**Prolongement vers l'ouest du RER E (EOLE)
de la gare Haussmann-Saint-Lazare (75)
jusqu'à Mantes (78)**

**Troisième avis délibéré de l'Autorité
environnementale**

**n°Ae: 2016-84
2016-88**

Figure 4 : Franchissement de la Seine entre Nanterre et Bezons
Vue depuis la rive droite à Bezons (source : dossier)

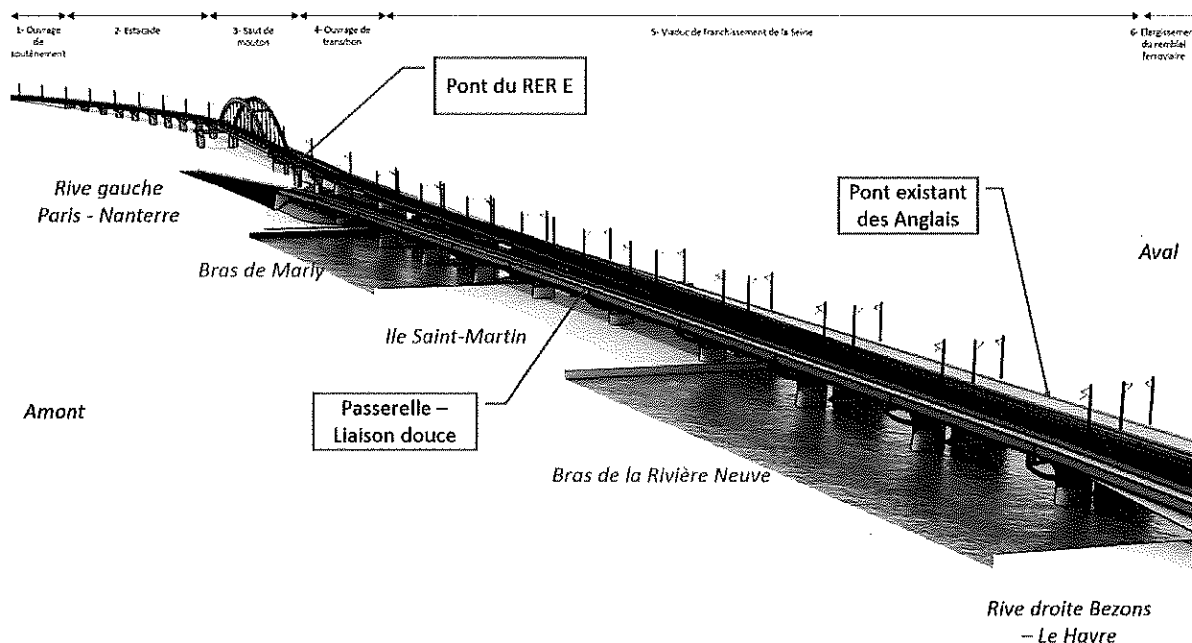
L'importance des travaux dans le lit mineur nécessite une attention renforcée portée à la gestion des chantiers :

- les principales incidences hydrauliques sont liées à l'effet barrage causé par les enceintes étanches de palplanches mises en place pour la réalisation des piles. L'impact prévisible maximum est attendu pour les crues fréquentes de période de retour de 15 ans, soit 6 cm pour le bras de Marly et 8 cm pour le bras de la rivière neuve. Toutefois, ces crues ne sont pas débordantes, et la surélévation attendue est sans effet sur le lit majeur. Les palplanches sont noyées pour des crues supérieures, et l'impact sur la ligne d'eau devient non significatif ;

- le pétitionnaire prévoit de réaliser les travaux de mise en place de l'ouvrage de franchissement de la Seine entre avril et décembre⁴⁰, en dehors de la période à plus fort risque de crue. Le dossier explique les choix techniques retenus, et précise qu'il n'est pas prévu de mesures de réduction complémentaires, mais une surveillance du risque d'inondation, un plan spécifique de surveillance et d'alerte étant fourni, ainsi qu'une gestion du chantier en cas de crue pour pouvoir enlever les installations sensibles des zones inondables (cf. 2.2.4 du présent avis) ;

- des pompages seront réalisés au sein des enceintes de palplanches pour un débit total maximum de 150 m³/h, sans impacts sur l'écoulement de la Seine. Un seuil de 1 g/l sera imposé pour le taux de matières en suspension à ne pas dépasser pour leur rejet. La valeur est suffisamment faible, d'après le dossier, pour ne pas craindre d'incidence sur les organismes aquatiques et leurs habitats. L'Ae relève néanmoins que le dossier se réfère uniquement à des valeurs de référence exprimées en flux journaliers, et que sur le plan méthodologique, il aurait été nécessaire de situer cette concentration au regard de la concentration effectivement observée en Seine, d'analyser comment est susceptible de se diluer ce panache, avant de pouvoir considérer que cet impact est négligeable.
